公共施設等のバリアフリー化推進協議（水賀池公園整備事業）

令和6年8月29日（木）開催

【当日の意見要旨と対応】

水賀池公園 整備プラン案

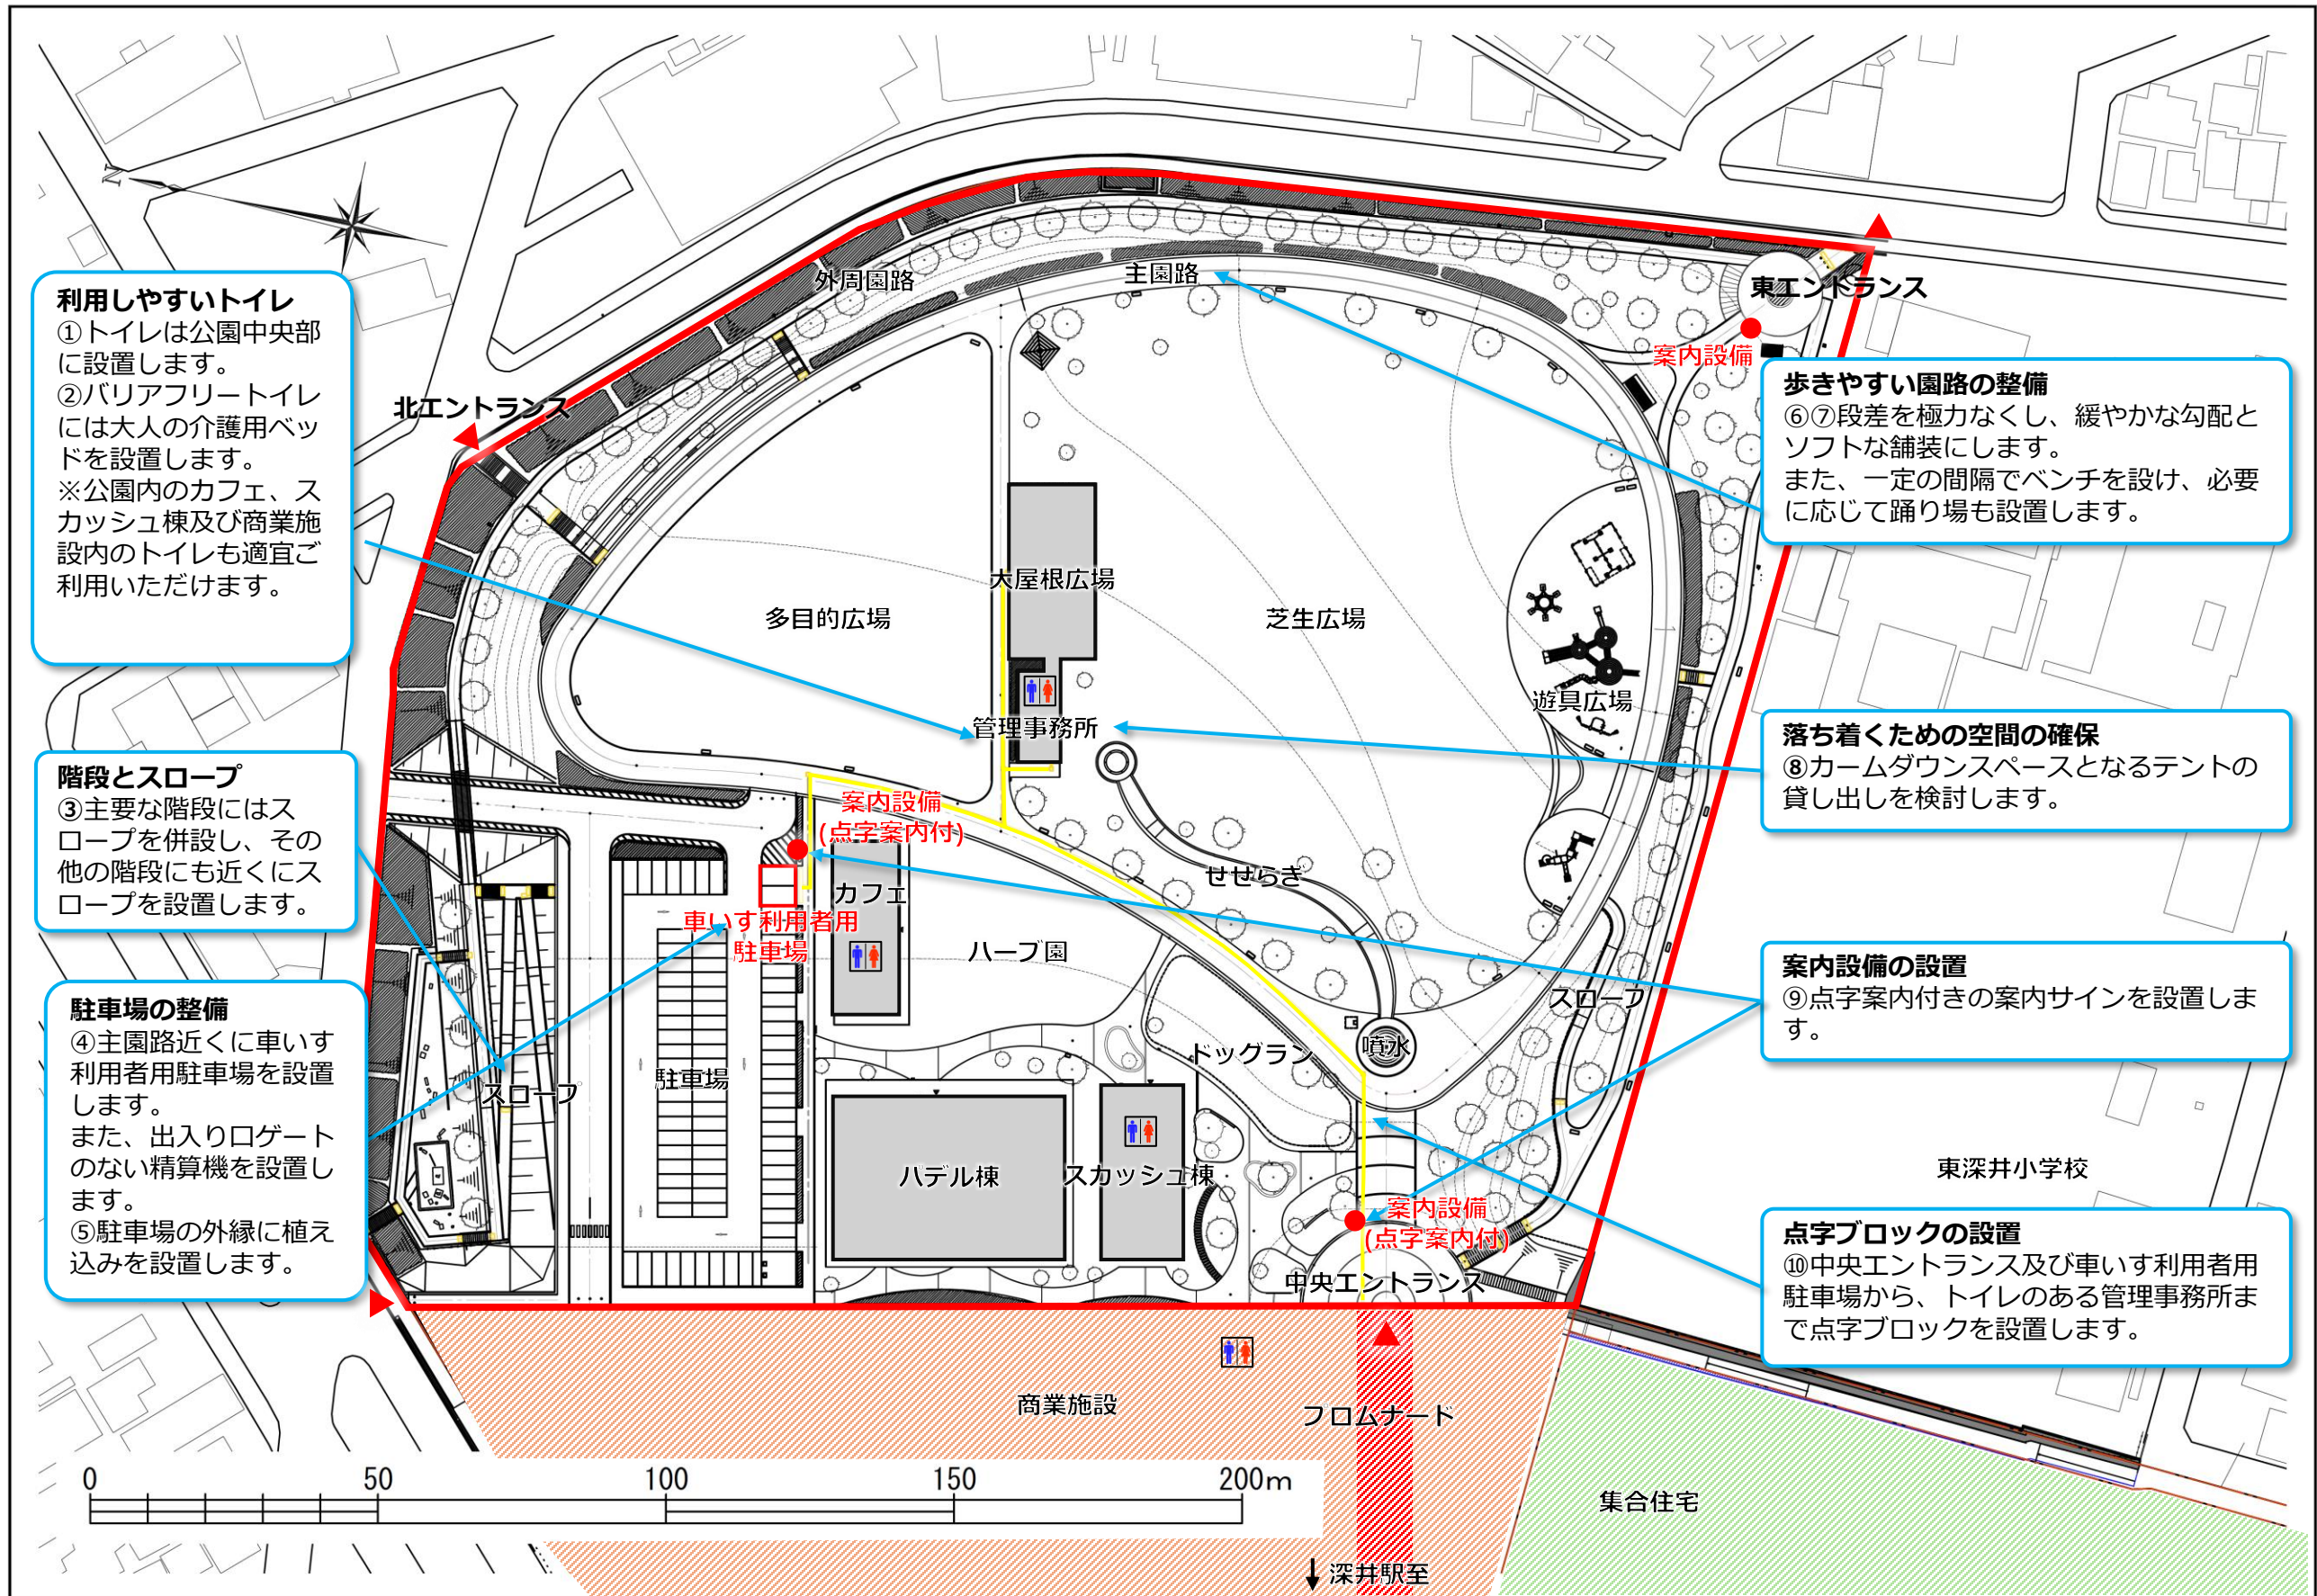
意見要旨	対応
①東西の入口付近にもトイレの設置を検討されたい。また、バリアフリートイレの増設も検討されたい。	トイレの増設やバリアフリートイレの増設は事業予算上、困難ですが、東西エントランスどちらからも利用しやすいように、公園中央部の管理事務所付近にトイレを設置いたします。
②バリアフリートイレには大人の介護用ベッドを設置されたい。	大人の介護用ベッド付のバリアフリートイレを設置いたします。
③すべての階段にはスロープの併設を検討されたい。	階段にはスロープを設置いたします。階段と併設できない場合においても、階段からすぐ目に入る使い易い位置に設置いたします。
④駐車場について障害者に配慮された施設設計を検討されたい。	車いす利用者用駐車枠を主園路に近い場所に設置いたします。 駐車場出入口にはゲートを設けません。また、駐車場の精算機については、駐車場から分かりやすい位置に設置します。（駐車場事前精算機については別紙参照）
⑤全ての人の安全に配慮された柵を採用されたい。また、その観点から駐車場との接面部分にも柵を設置されたい。	こどもなどが乗り越えにくい縦桟柵や低木植え込みなどで対応いたします。
⑥距離のある園路やスロープには途中で勾配を無くすなど、休憩できるスペースを作ることを検討されたい。	主園路は可能な限り緩やかな勾配とし、車いす利用者等の利用に配慮します。また、適宜踊り場を設けるようにします。 なお、歩いている途中で休憩できるよう、一定の間隔でベンチを設置します。
⑦周回園路の段差をできるだけなくしてもらいたい。また、転倒時の安全面に考慮したクッション性のある園路が望ましい。	段差を最小限にするよう設計、施工いたします。遊具広場については、クッション性のある舗装といたします。園路舗装についてはソフトな歩行感覚で足腰への負担等が少なく、高齢者や障害者の方にもやさしい舗装といたします。

⑧発達障害者に配慮されたカームダウンスペースのような施設の設置を検討されたい。	管理事務所にてカームダウンスペースとなるテントを貸し出し、大屋根広場などで使用できるよう検討します。
⑨視覚障害者や聴覚障害者に配慮された音声案内、点字案内や字幕掲示板などの案内施設を設置されたい。また、駐車場にも案内板を設置されたい。	中央エントランス及び車いす利用者用駐車場の近くには、視覚障害者の利用に配慮し、点字案内付きの案内サインを設置します。 また、災害等緊急時の情報提供については、園内のスピーカー設備を活用するとともに、聴覚障害者に文字情報として案内できる電光掲示板付自動販売機等の設置について検討いたします。
⑩周回路に点字ブロックの設置を検討されたい。	周回路全体への点字ブロックの設置は、事業予算上困難ですが、中央エントランス及び駐車場からトイレのある管理棟まで点字ブロックを設置いたします。
⑪障害のある人に寄り添った公園になれば、結果的にこども、高齢者、外国人と幅広い人が利用しやすいものになるので全ての人に配慮した公園施設をめざしてもらいたい。	誰もが安心して利用できる公園づくりをめざし、ユニバーサルデザインの視点を大切に整備してまいります。
